## Vengåa kraftverk, Rauma kommune, Møre og Romsdal fylke - kommentarer til innkomne høringsuttalelser.

Figur 1: Visualisering av inntak og atkomstvei

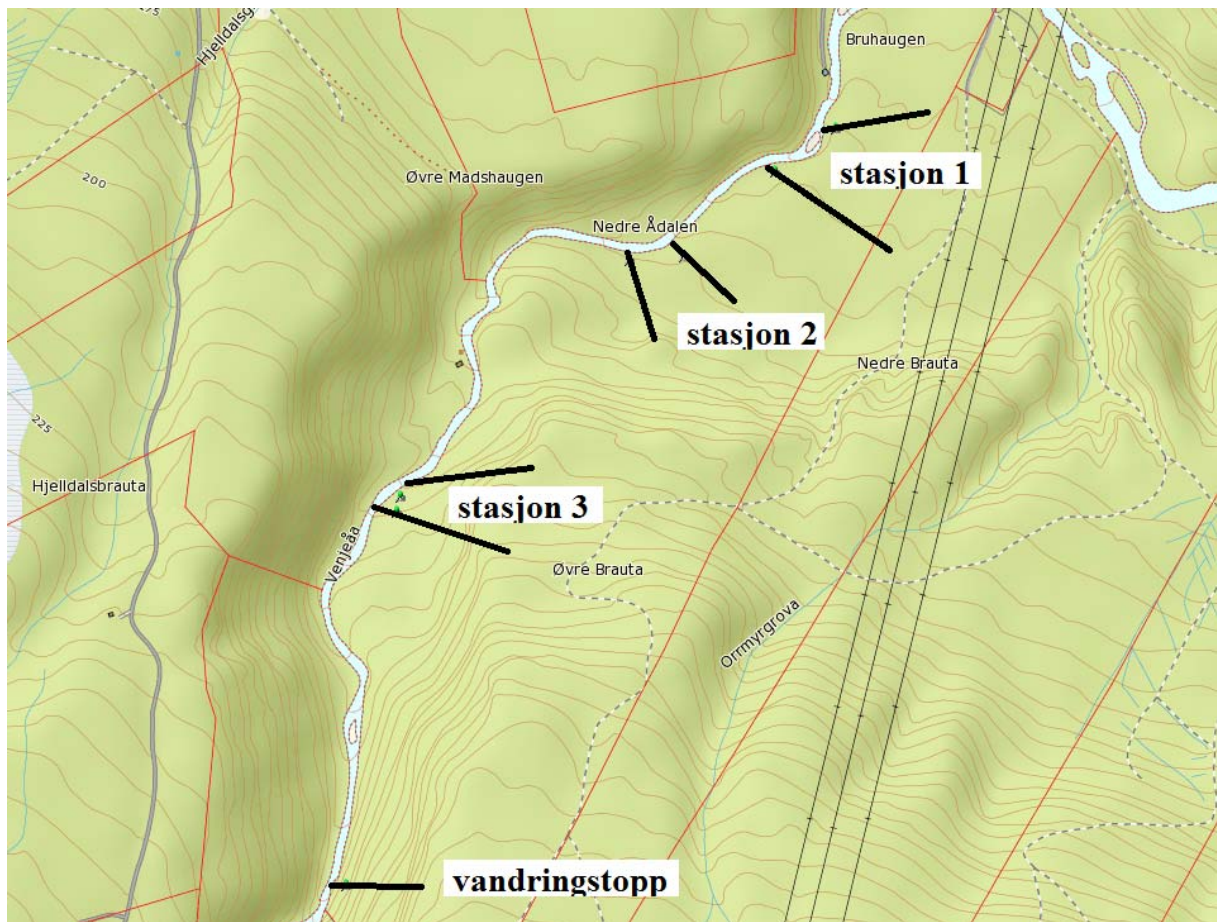
Inntaksdammen er lokalisert like nedanfor hytte/sætergrenda Venjesdalssætra, Gjennom tidlegare saksbehandling har det kome fleire protestar til denne lokaliseringa. Vi registrerer at inntaksdammen er flytta fra kote 360 til kote 353. Dammen vil ligge ca. 20 m fra vegen inn Venjesdalen og dermed svært synleg både frå veg og hyttefelt.

Vi saknar ein nærare vurdering om flytting av inntaksdammen lenger ned vil vere ei betre løysing landskapsmessig sett. Pga. snøforholda har vi ikkje hatt moglegheit til å vurdere dette på eigen synfaring, Vi føreset at NVE tar opp dette som terna ved ei eventuell sluttsynfaring.»

Opprinnelig var damplassing planlagt på kote 360. Så ble den flyttet nedover nettopp med tanke på synlighet fra hytteområdet. Vandekt areal blir beskjedne 150 m<sup>2</sup>, volum 450 m<sup>3</sup>. Avstand til nærmeste hytte oppstrøms demningen er 75 m. I nytt damsted er det fjell som gjør det enkelt å bygge demningen. Dette reduserer inngrepets omfang. Inntaksarrangementet vil ikke skape støy. Som bildet nedenfor viser, går damkrona i flukt med terrenget på østsiden av elva. På vestsiden er det bare en mindre andel av demningen som stikker opp. Etter at anlegget er ferdig, vil inngrepet bli som vist på bildet.
